Projekt „ ÚSTÍ NAD ORLICÍ – KANALIZACE A ČOV “			
Změnový list		ZL č. 1A-91	
Část A: OZNÁMENÍ ZMĚNY			
Komu:	TEPVOS, spol. s r.o.	Datum: 12.11.2013	
Odesláno/	předáno:		
Stavební objekt (provozní soubor):		SO 1.02 – Stoky B-1, BA, BB, BC, C	
Odkazy:	na specifikaci:		
	na výkresy:	Projektová dokumentace změny – revize RDS č. 13	
	na rozp. podklady:	Výkaz výměr změny	
	na jinou část smlouvy:

**Věc : Ústí nad Orlicí – kanalizace a ČOV
1A – Ústí nad Orlicí - kanalizace
Stanovisko projektanta k revizi č. 13 – ZL 1A-91
SO 1.02 – STOKA C-0-1**

PODROBNÁ SITUACE č. 9g

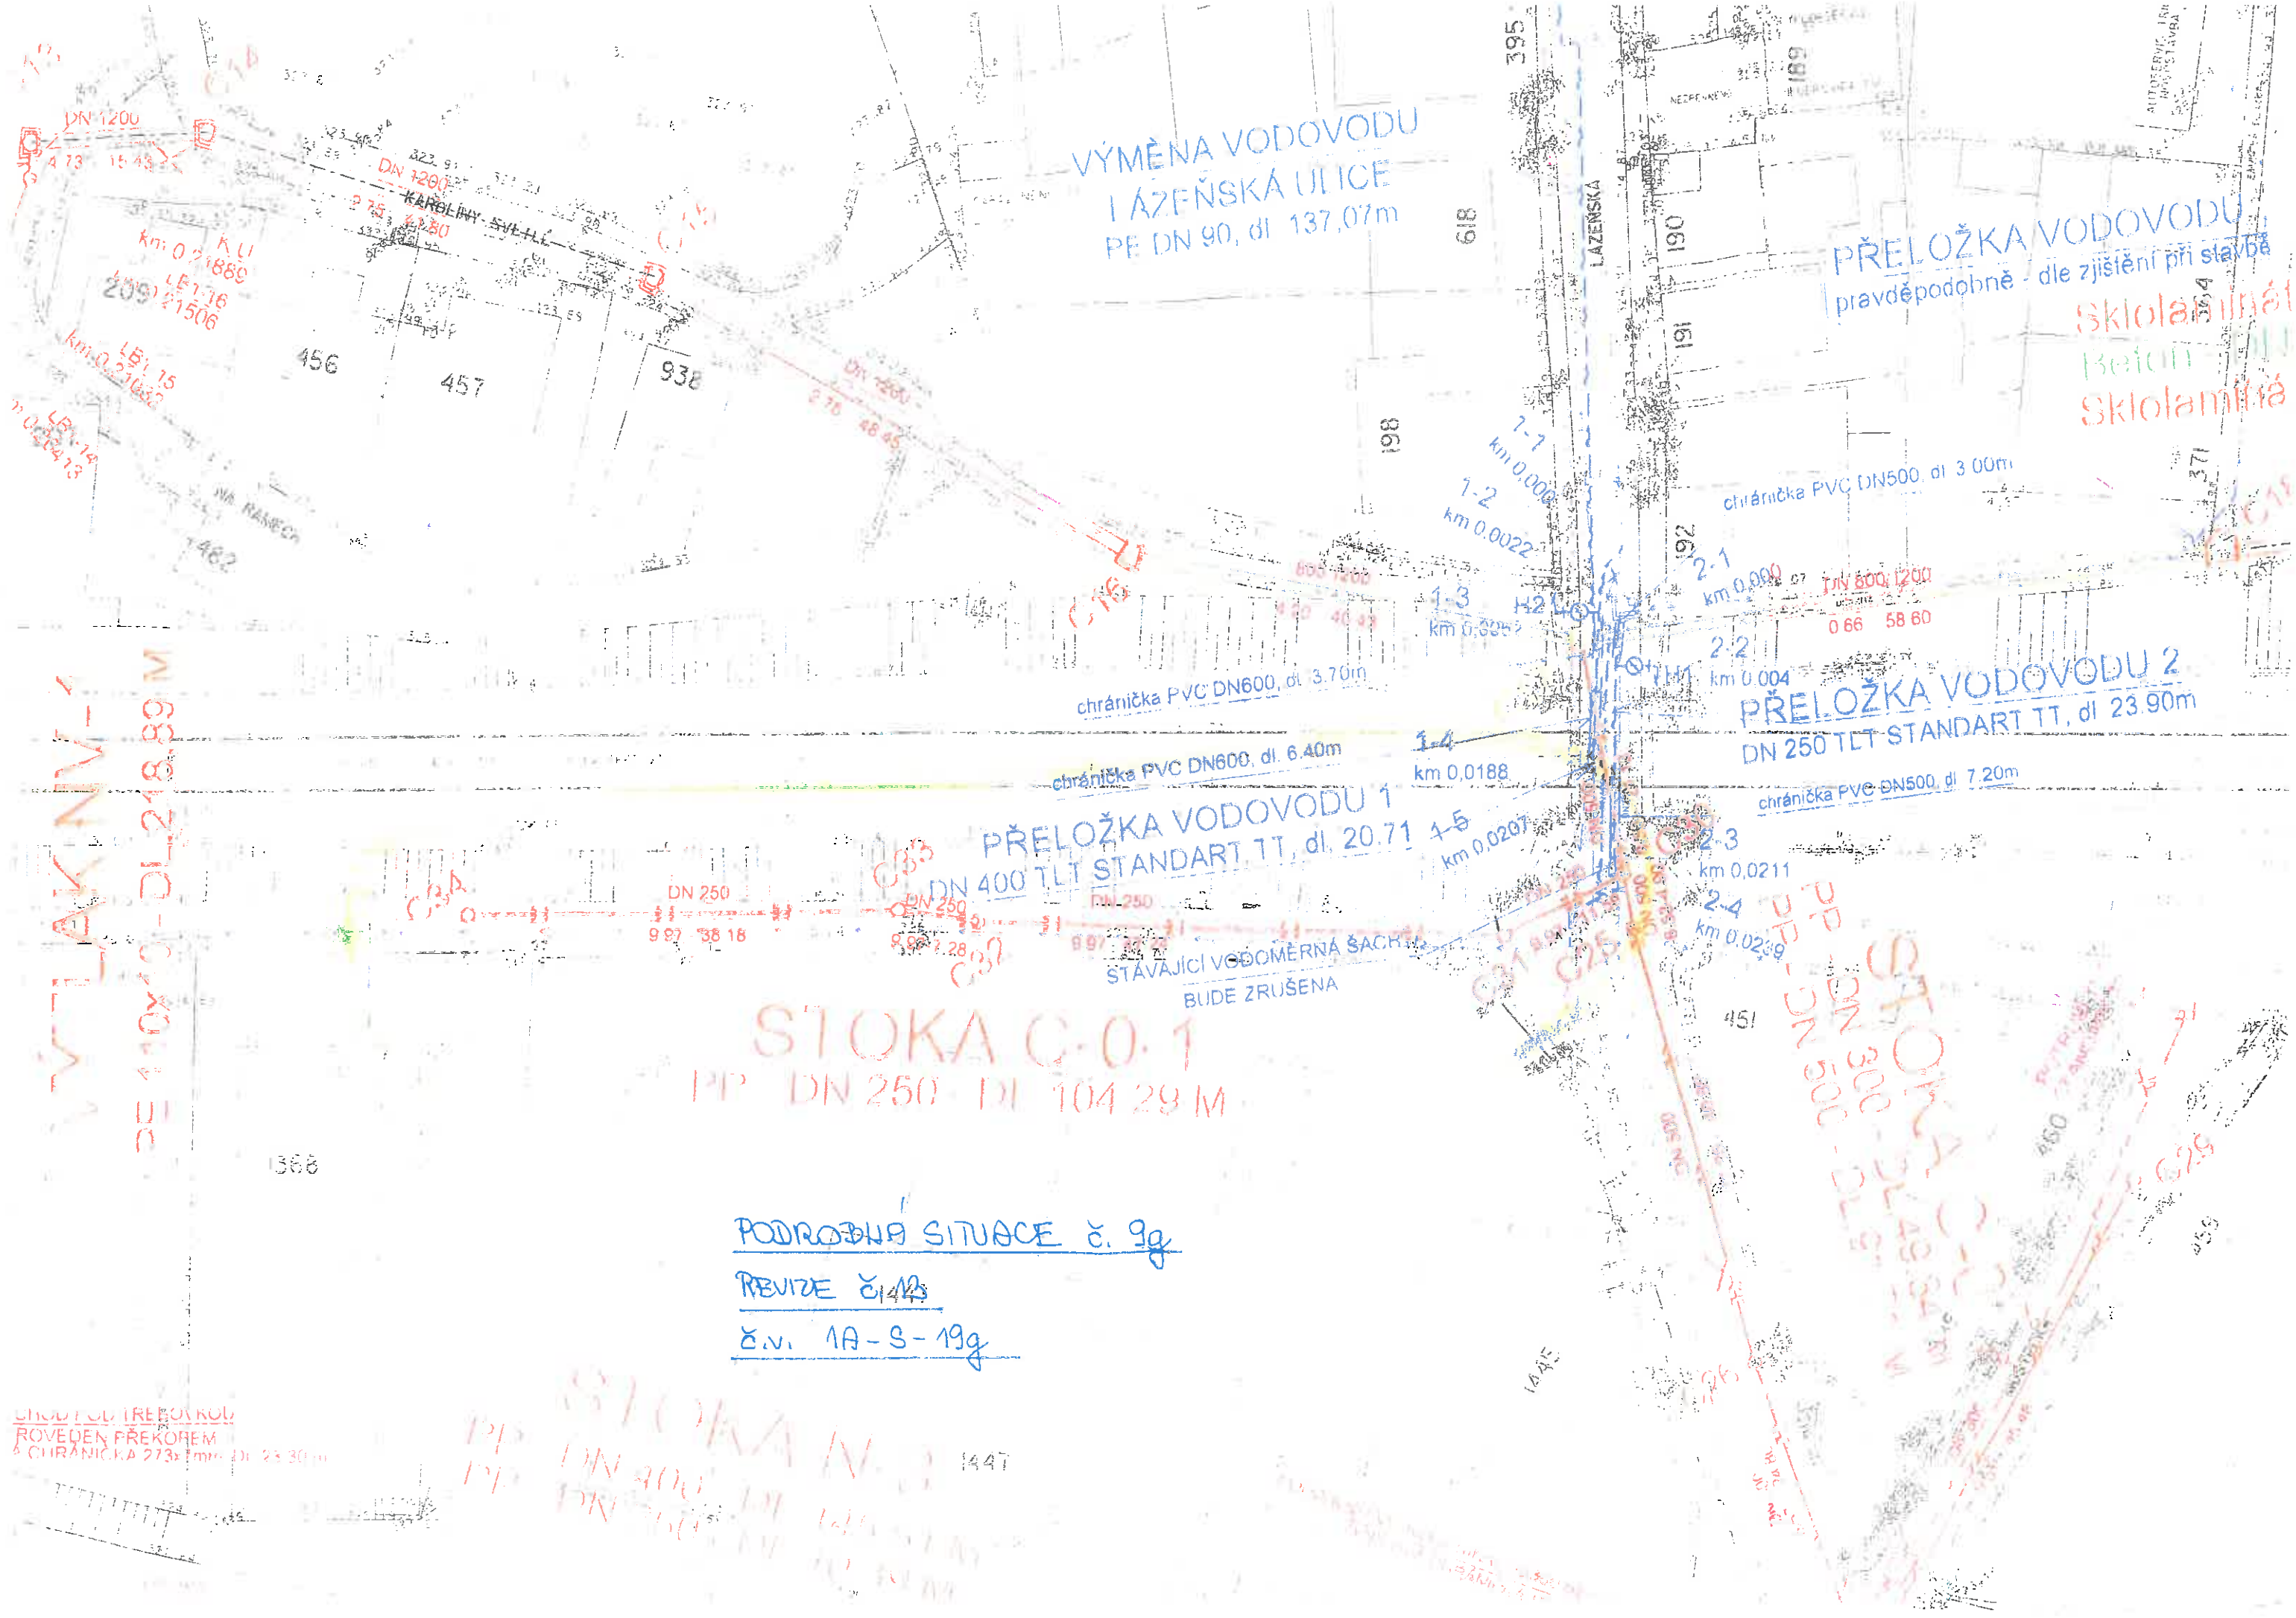
Na základě průzkumu přípojek provedeného po zpracování ZDS a RDS bylo zjištěno, že stávající domovní přípojka z objektu č.p. 1386 je vedena polohově a výškově jinak než bylo předpokládáno v rámci zpracování ZDS a RDS. Z výše uvedeného důvodu není možné č.p. 1386 napojit do navržené stoky N-3 a z důvodu majetko-právních vztahů není možné napojit č.p. 1386 do ČS02 (přípojka by měla být vedena pozemkem 2157/1, který je z 1/5 ve soukromém vlastnictví 2 vlastníků, který nedali souhlas s vedením přípojky).

V rámci revize č. 13 bude provedena stoka C-0-1 PP DN250. Na stoce C-0-1 bude provedena odbočka pro přepojení č.p. 1386. Dále bude provedena změna napojení odboček pro č.p. 1445 a č.p. 1447 ze stoky C-0 do stoky C-0-1.

STOKA C-0.1
PP DN 250 dl 104,29 M
